## COMUNE DI PISA

Pratica n. 2020/EP/003441

**Oggetto:** Piano di Recupero, ai sensi dell'art. 4.3 delle NTA del RU, per il Recupero di volumi esistenti a favore di destinazione commerciale e residenziale posti in via Emanuele Filiberto Duca d'Aosta.

#### **VERBALE conferenza di servizi del 25/02/2021**

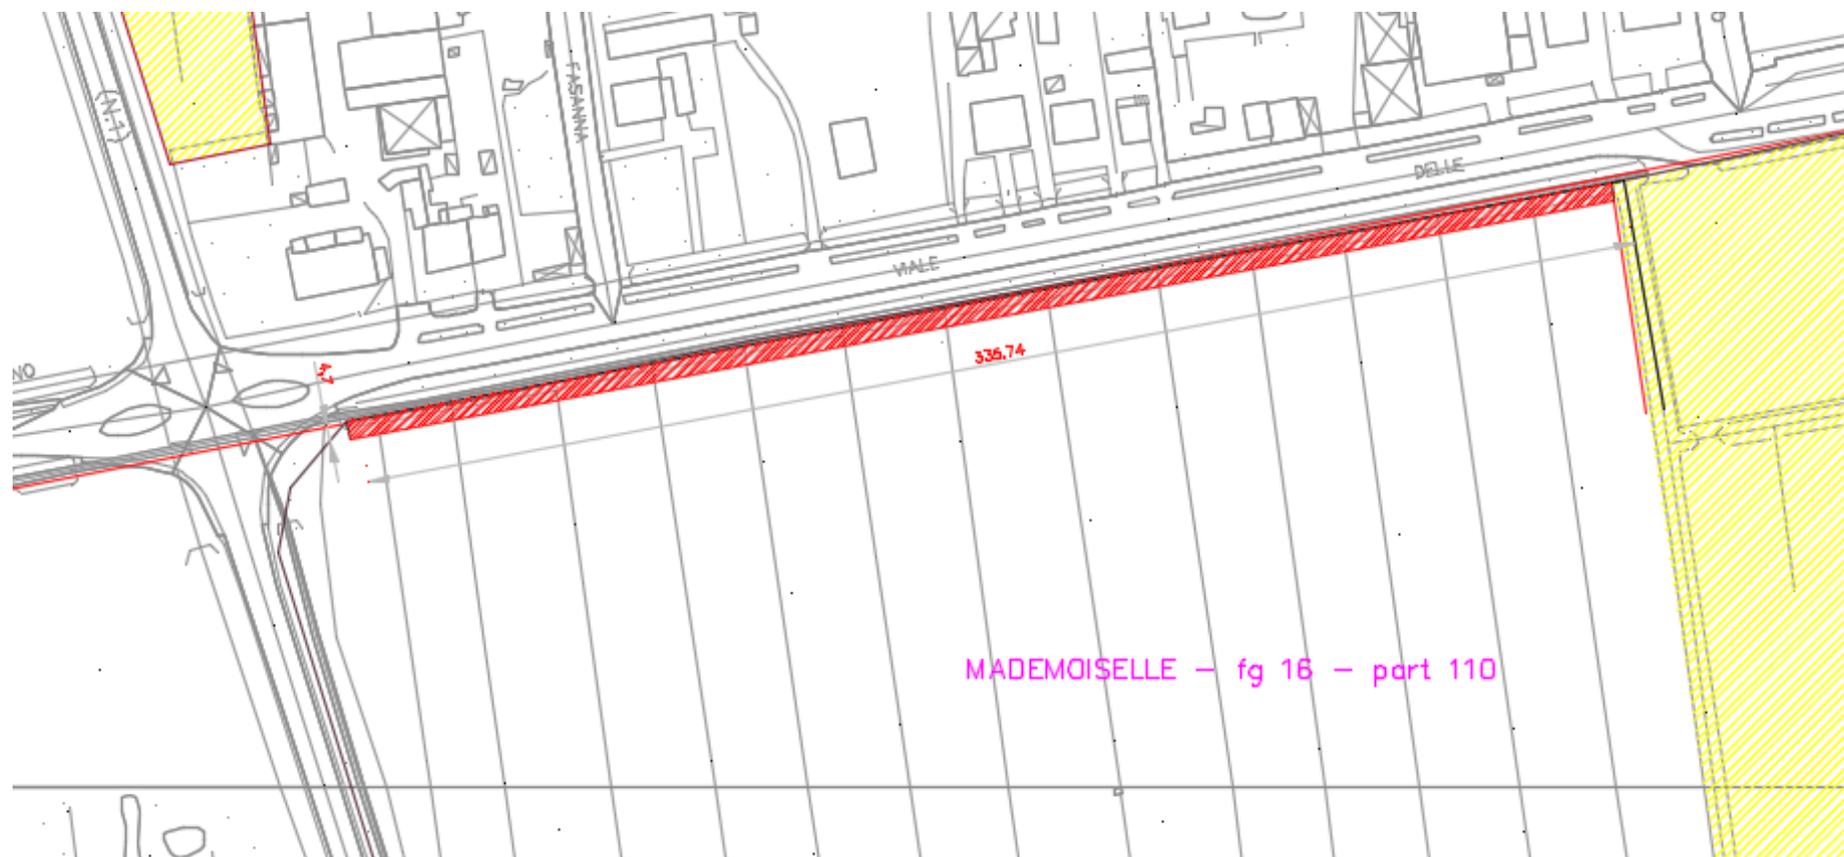
Considerato che il progetto prevede essenzialmente tre interventi pubblici, di cui:

- 1) la realizzazione di un'area a verde con un percorso pedonale di connessione su proprietà privata con oneri economici a carico del privato ma assicurando l'uso pubblico di tali aree;
- 2) la cessione di una area a verde ubicata lungo il Viale delle Cascine;

Con la presente si esprime **parere favorevole a condizione**:

- 1) che la porzione di area di 700 mq prevista come verde privato ad uso pubblico sia invece trasformata in verde pubblico con cessione gratuita e realizzazione a scomputo oneri. Dovrà pertanto essere presentato progetto dell'opera pubblica ai sensi del codice di contratti. L'ufficio si riserva di verificarne i contenuti prima dell'adozione;
- 2) che la realizzazione e le manutenzioni ordinarie e straordinarie del percorso pedonale ad uso pubblico di connessione siano a carico del soggetto attuatore e non gravino sul Comune di Pisa;

- 3) che la restante parte di superficie da cedere come verde pubblico a standard sia individuata l'area di 1704 mq individuata catastalmente al foglio 16, particella 110 per una lunghezza di 336 mt. e di larghezza 5,00 mt. (allegato A) precisando che il nuovo confine catastale tra le proprietà sarà il baricentro/interasse del nuovo canale di regimazione delle acque meteoriche prospiciente l'area di proprietà privata del richiedente, di cui alla sezione stradale (allegato B);
- 4) non si prevedono prescrizioni per quanto riguarda la monetizzazione degli standard a parcheggio.
